至近の炉注停止試験結果を踏まえた  
実施計画Ⅲ 第1編 第18条の変更について

2021年7月28日

東京電力ホールディングス株式会社

## 【変更案】 第 1 8 条 原子炉注水系

表18-1

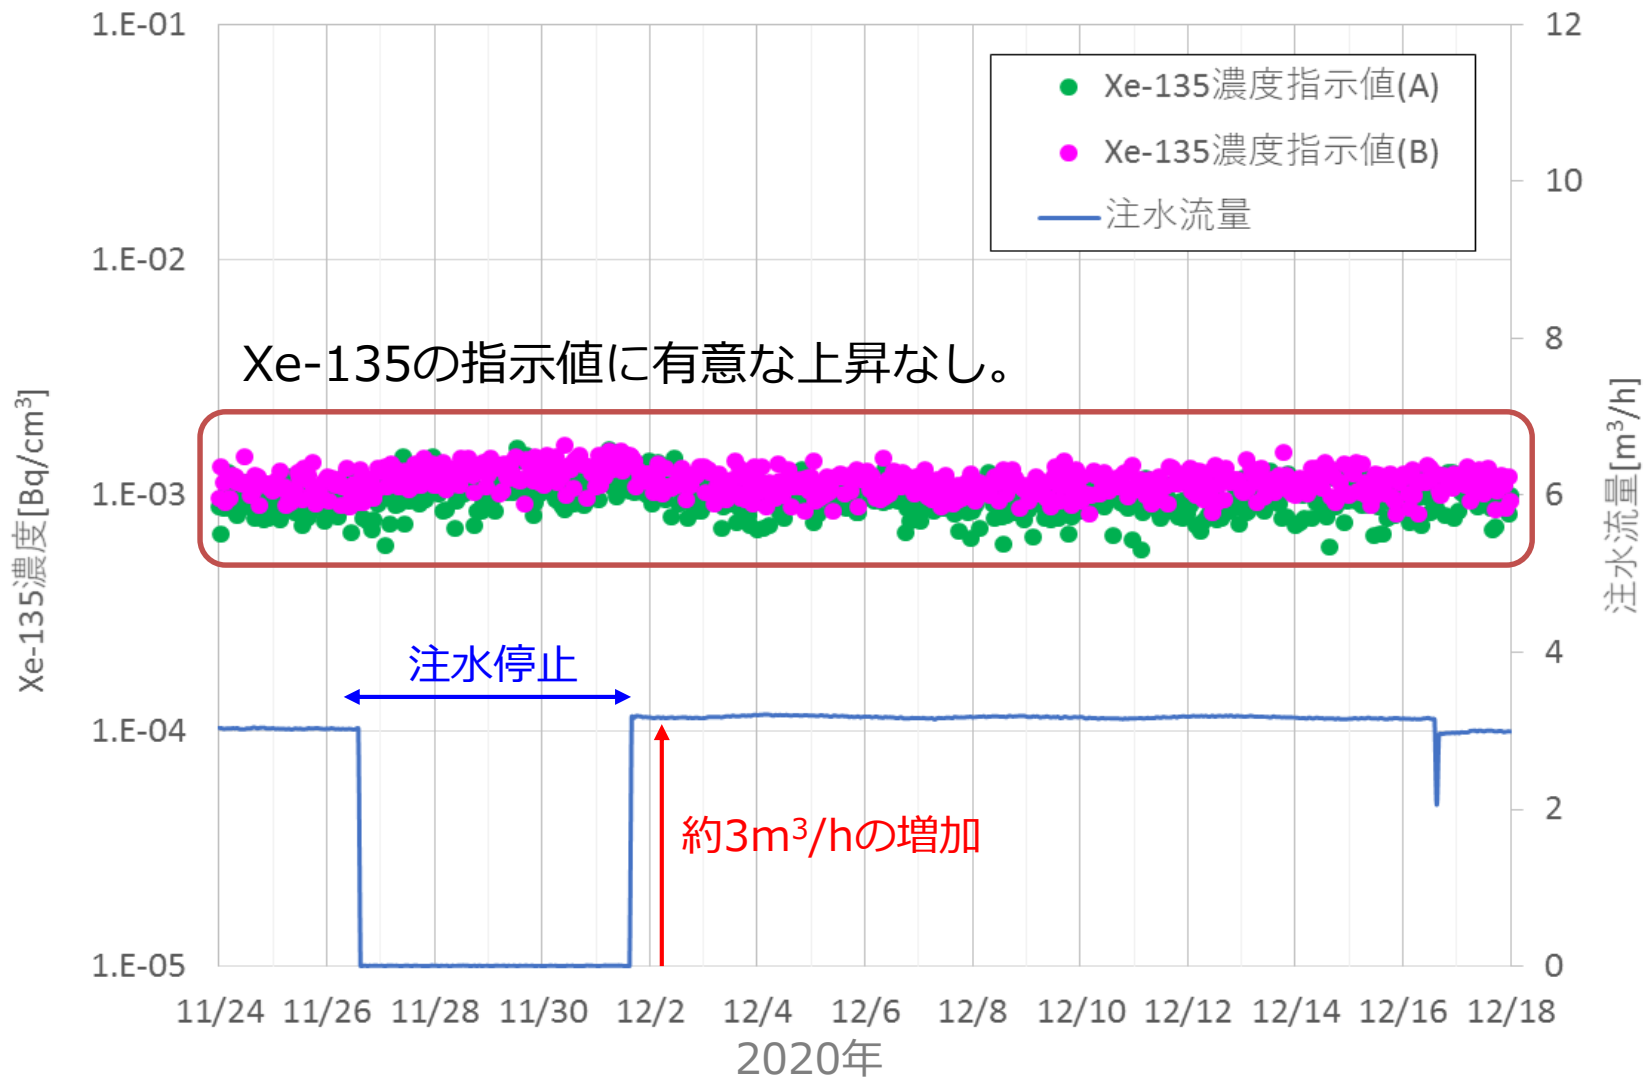
項目	運転上の制限
原子炉压力容器底部温度	80℃以下 <sup>※2</sup>
格納容器内温度	全体的に著しい温度上昇傾向 <sup>※2</sup> がないこと
運転中の原子炉注水系	原子炉の冷却に必要な注水量が確保されていること
待機中の原子炉注水系	1系列が動作可能であること <sup>※3</sup>
<u>任意の24時間あたりの注水量増加幅</u>	<u>1.5m<sup>3</sup>/h以下<sup>※4</sup></u>

※4：以下の場合を除く。

- ①注水量の増加後において、操作を伴わずに注水量が変動した場合。
- ②未臨界維持に必要なほう酸水注入後に注水量を増加させた場合。なお、至近のほう酸水注入後に実施した注水量増加を起点として、24時間以内に注水量を増加する場合は、1.5m<sup>3</sup>/h以下であっても、その都度ほう酸水を注入する。

- 炉注低減運用の際、炉注流量1.7m<sup>3</sup>/hを予定している。緊急時に高台炉注設備に系統切替が必要となった場合、設備上の制約により3.5m<sup>3</sup>/hへ流量調整（1.8m<sup>3</sup>/hの注水量増加）となる。
- 現状、任意の24時間あたりの注水量増加幅：1.5m<sup>3</sup>/hを超過して注水量を増加する場合は、事前に未臨界維持に必要なほう酸水を注入する必要がある。

任意の24時間当たりの注水量増加幅：1.5m<sup>3</sup>/h→3.0m<sup>3</sup>/h に変更

項目	運転上の制限
原子炉压力容器底部温度	80℃以下※2
格納容器内温度	全体的に著しい温度上昇傾向 ※2がないこと
運転中の原子炉注水系	原子炉の冷却に必要な注水量 が確保されていること
待機中の原子炉注水系	1系列が動作可能であること ※3
任意の24時間あたりの 注水量増加幅	3.0m <sup>3</sup> /h以下※4

## 2号機炉注停止試験時 短半減期核種(Xe-135)の推移

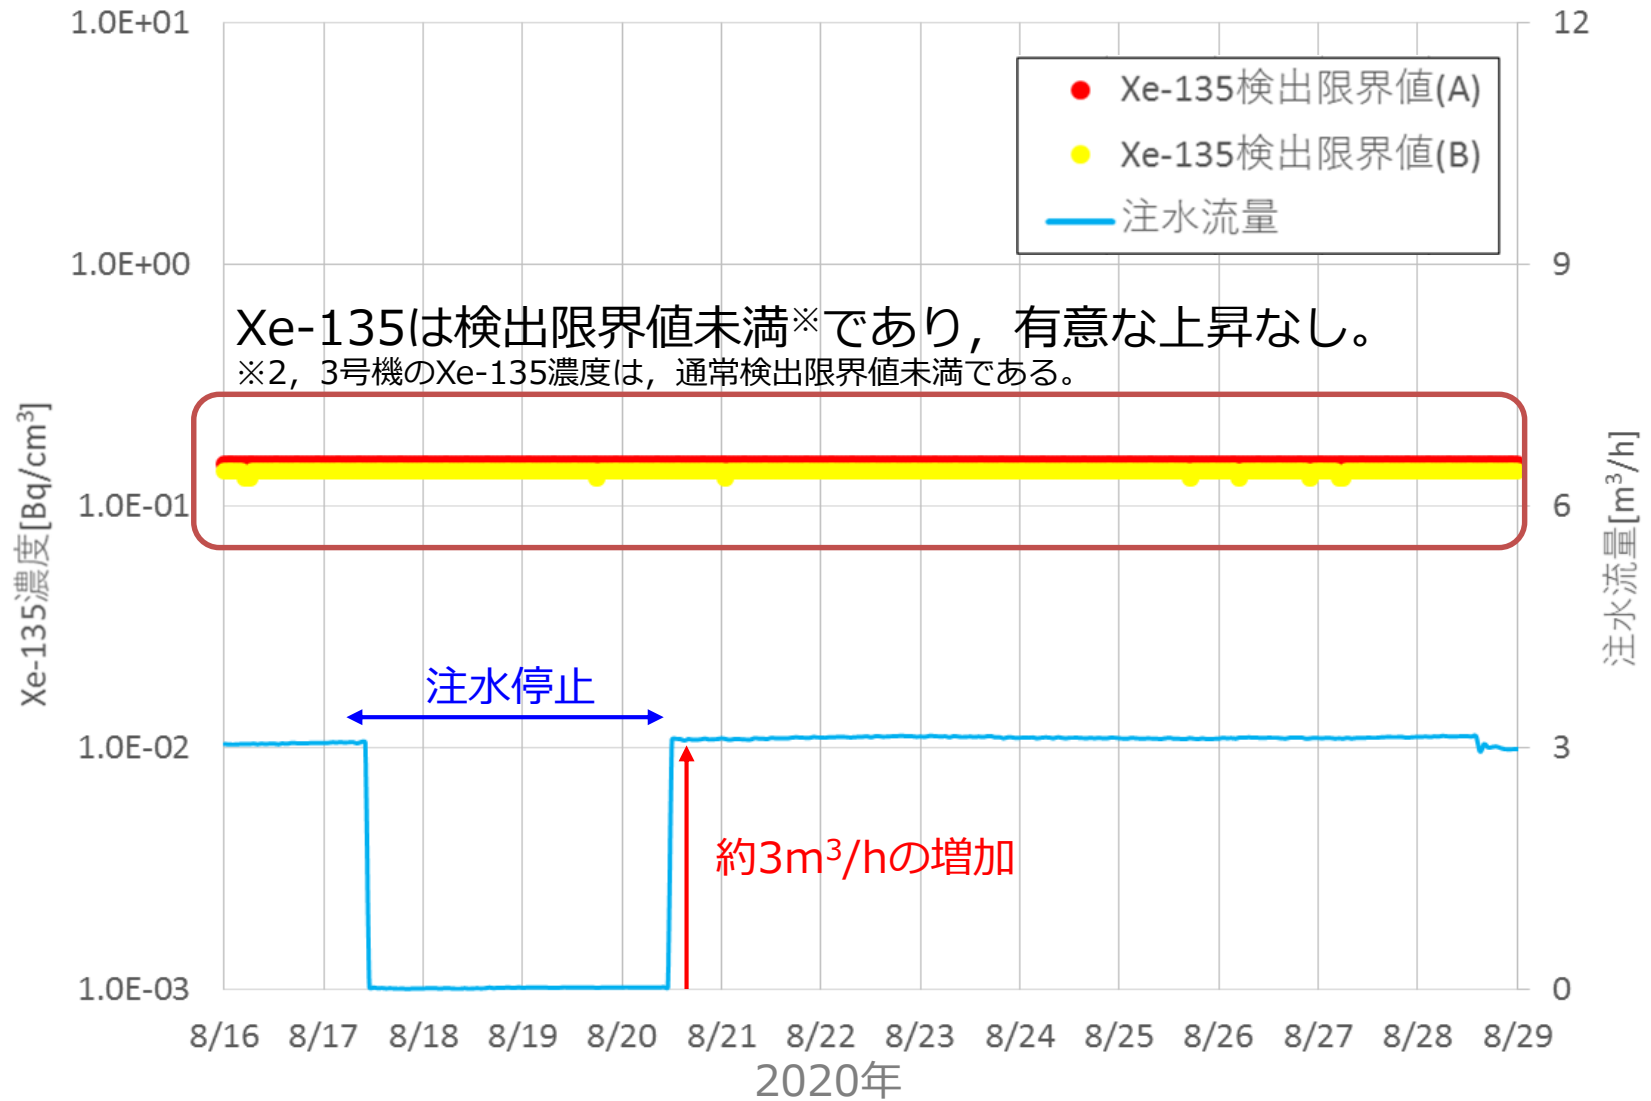
- 至近の1～3号機炉注停止試験において、注水再開時に $3.0\text{m}^3/\text{h}$ の注水増加を行ったが、未臨界を確認するためPCVガス管理設備において測定しているXe-135濃度に有意な変動はなく、未臨界を維持していたことを確認した。

- この試験実績に基づき、任意の24時間あたりの注水量増加幅の制限を、現在の $1.5\text{m}^3/\text{h}$ から $3.0\text{m}^3/\text{h}$ に変更する。

図4

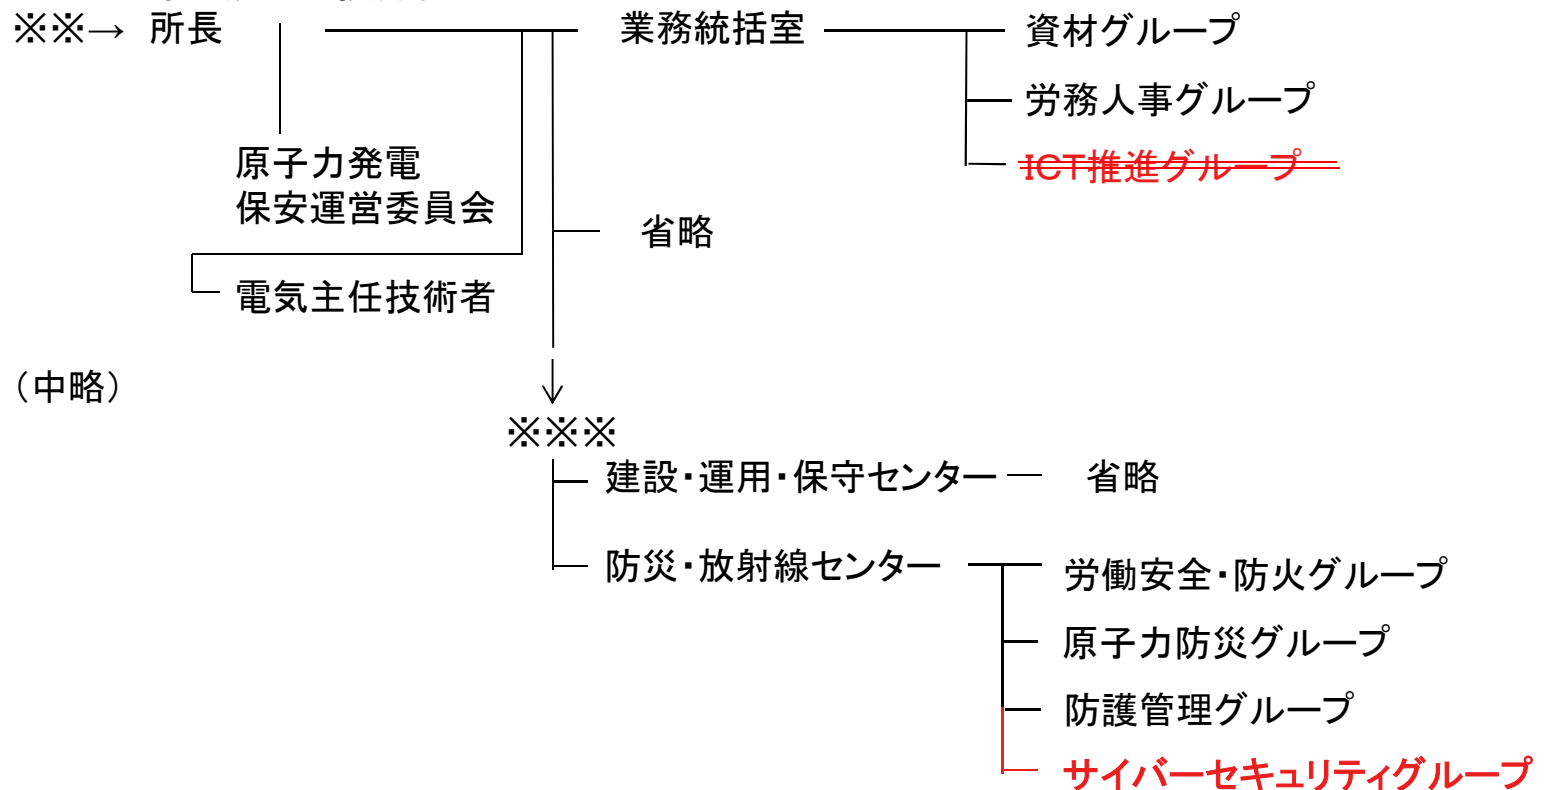
第4条（保安に関する組織） ・ ・ 防災安全部直下にサイバーセキュリティGを新設，  
業務統括室直下よりICT推進Gを削除

➤以下の通り，記載の変更を行う。（※赤字が変更箇所）
